29 août 2019

AVIS
du Conseil Economique, Social, Culturel et Environnemental de Saint-Barthélemy
sur le dossier d'étude d'impact joint au projet de restructuration de l'hôtel « Emerald » à
Saint-Jean – Saint-Barthélemy

Source : Page 5 de la Notice traitant l'impact visuel du projet « PHOTO 11 vue depuis les hauteurs de coupe-gorge » réf. Pièce : 0170-190226 Notice insertion PC

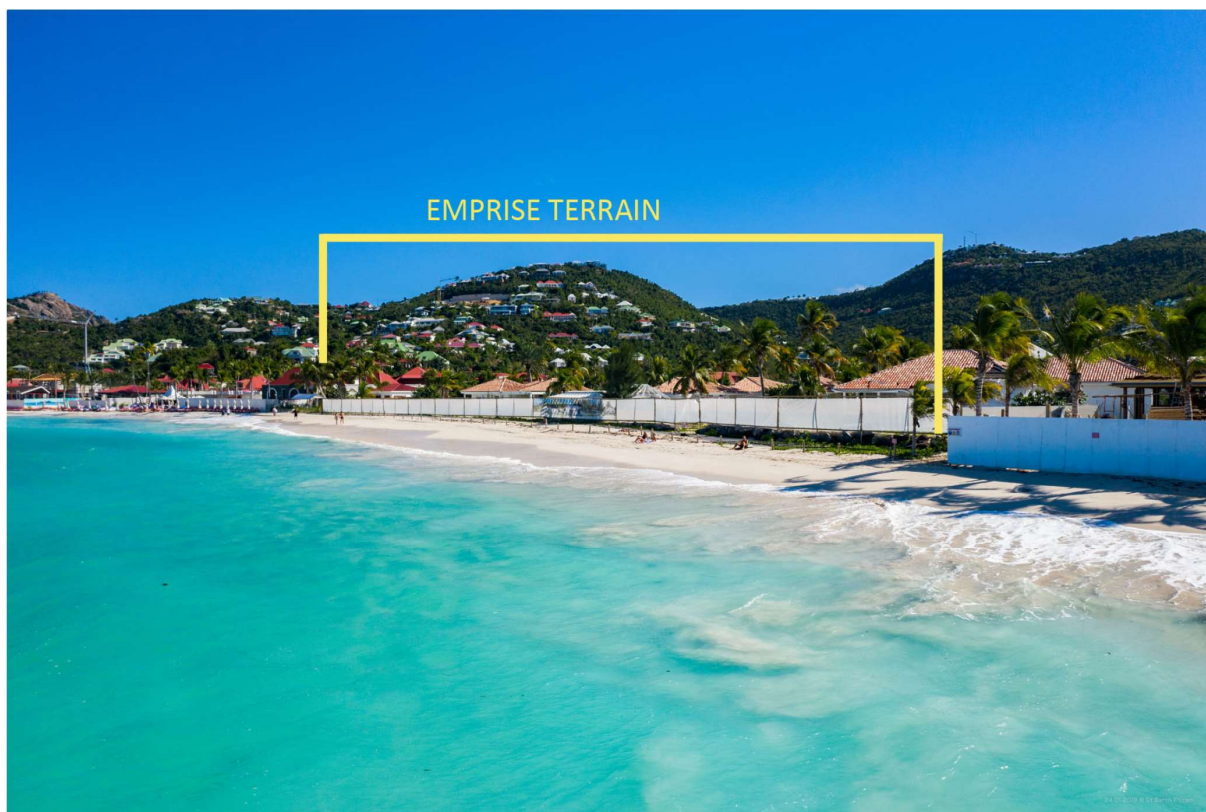
➡ Le CESCE est d'avis, dans l'attente de l'adoption d'un PPRn pour Saint-Barthélemy, que la collectivité applique : l'article 112-2 du Code de l'Urbanisme de Saint-Barthélemy² et qu'elle demande au pétitionnaire de présenter un nouveau projet l'obligeant à respecter des prescriptions spéciales pour que les effets cycloniques soient mieux pris en compte. Parmi l'ensemble des règles qui seraient imposées, le CESCE évoque notamment, dans un souci de sécurité des personnes, la surface habitable qui ne devrait pas permettre d'accueillir plus d'hôtes que l'ancien établissement. À ce sujet, le CESCE rappelle que l'ancien hôtel Emeraude comptait 26 chambres, dont 4, pour le personnel alors que ce nouveau projet propose 23 clés mais compte 50 chambres au total ! En outre, compte tenu de la puissance et de la vitesse potentielle des vents cycloniques, la hauteur des bâtiments en bord de mer devrait également être adaptée et abaissée pour limiter la prise au vent. À ce titre, le CESCE a noté que dans la Baie de Saint-Jean, la carte d'urbanisme autorise des bâtiments dont la hauteur ne peut excéder R+1+combles. **Le CESCE préconise une modification de la carte d'urbanisme afin que toutes les zones U situées en bord de mer comportent un sous-secteur en croisillons noirs où la hauteur des constructions est limitée à 3,5 mètres à l'égout du toit ou l'acrotère (R+combles) comme c'est déjà le cas dans la baie de Lorient et celle des Flamands.**

De surcroît, étant donné l'emprise importante du terrain et afin de garantir la qualité et la cohérence du paysage naturel et urbain de la zone, la Collectivité devrait également invoquer l'article 112-6 du code

de l'urbanisme et demander que la hauteur des bâtiments en bord de plage soit strictement limitée à R+combles. **La hauteur et le recul des bâtiments en bord de plage sont des éléments architecturaux critiques à prendre en considération si Saint-Barthélemy souhaite conserver son image.**
